**基準地震動の策定における問題点
—地域性 および 地盤モデルについて—**

赤松 純平

基準地震動の策定における問題点
—地域性 および 地盤モデルについて— 弁論

上: 琵琶湖西岸、下: 若狭湾 いずれもマグニチュード5.1

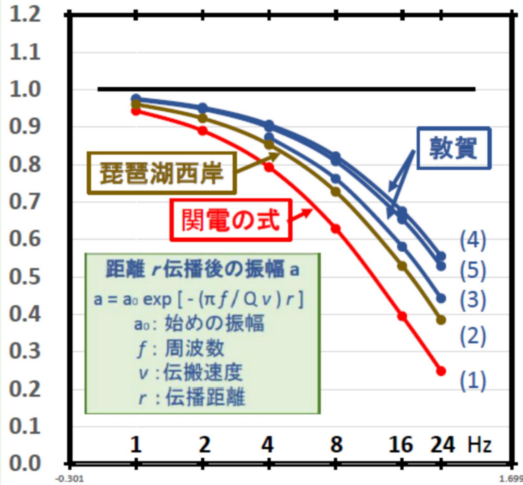
京都府宇治市で観測された2つの地震波形、一見して、上の波形より下の方が短周期で震動している

観測点から震源までの距離: 琵琶湖西岸の地震は30km、若狭湾のは79km、若狭湾のは2倍以上も遠い

震源距離の大きい若狭湾の地震は、このような減衰の影響を多く受けているにもかかわらず、ガタガタと短周期で震動。

この地震の例は、若狭湾で発生する地震は、耐震工学上重要な短周期の地震動レベルが高いということが現実起こりうることを示す。

関電が主張する「考慮すべき特段の地域性はない」とは決して言えないことを指摘。

地震波が 10km 伝播した後の振幅

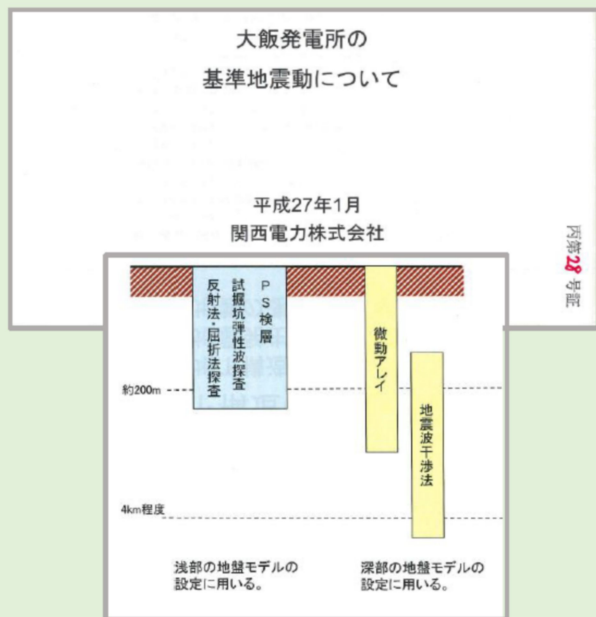
関電の(1)式を使うと
 減衰が大きい
 ↓
 基準地震動が
 小さく見積られる

耐震工学上重要な10Hz付近では、赤色で示された関電式だと5~6割と大幅に減衰

しかし、青色で示された敦賀ので得られたQ値では7~8割しか減衰していない、

また、推本の値でも6~7割の減衰

関電は地震波の減衰量の大きいQ値を使って、基準地震動を小さく見積もっている

試掘坑内弾性波速度図(1) 本坑

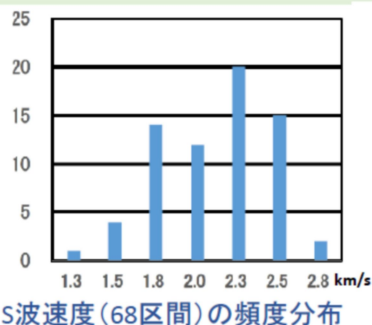
○印: 1.3, 1.5, 1.8km/s の位置 3号炉の位置する北東側で低速度

・分布に2つのピーク

・低速度は3号炉側に多い

右図はS波について68個の値の頻度分布図、分布は2.2km/sを中心とする単一のピークではなく、1.8km/s, 2.3km/sと2つのピーク

丸印は図の右側、3号炉側に多い。

すなわち、南西方向から北東方向に速度が低下、その方向に1号炉、2号炉がある、その速度値は提示されていない。

S 波速度の場所による違い

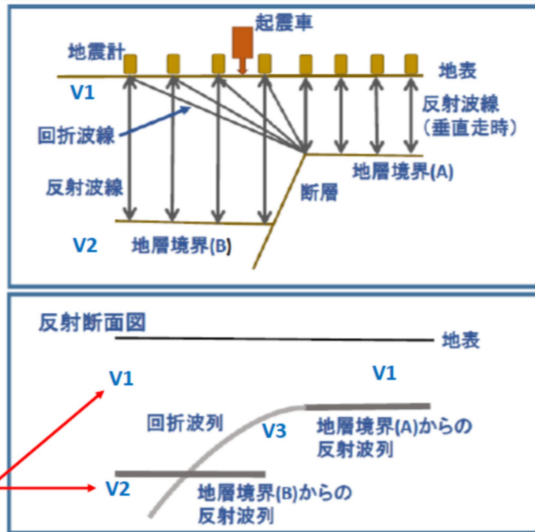
関電は、2.2 km/s と評価しているが、
3号炉近傍で 2.2 km/s を使うことは
統計学上許されない

3号炉近傍では中央値は2.0km/sであり、2.2km/sを使うことは統計的には許されない。

3号炉の基盤の速度として2.2km/sを使うことは統計的には誤り。

また、標準偏差値を考慮するなら、更に小さい値をも評価する必要あり。

2.2km/sを使う場合に比べ、密度を同じと仮定しても、3号炉近傍では増幅率は1~3割大き。

すなわち、関電は、岩盤の速度を大きく評価することによって、基準地震動を小さく策定している。
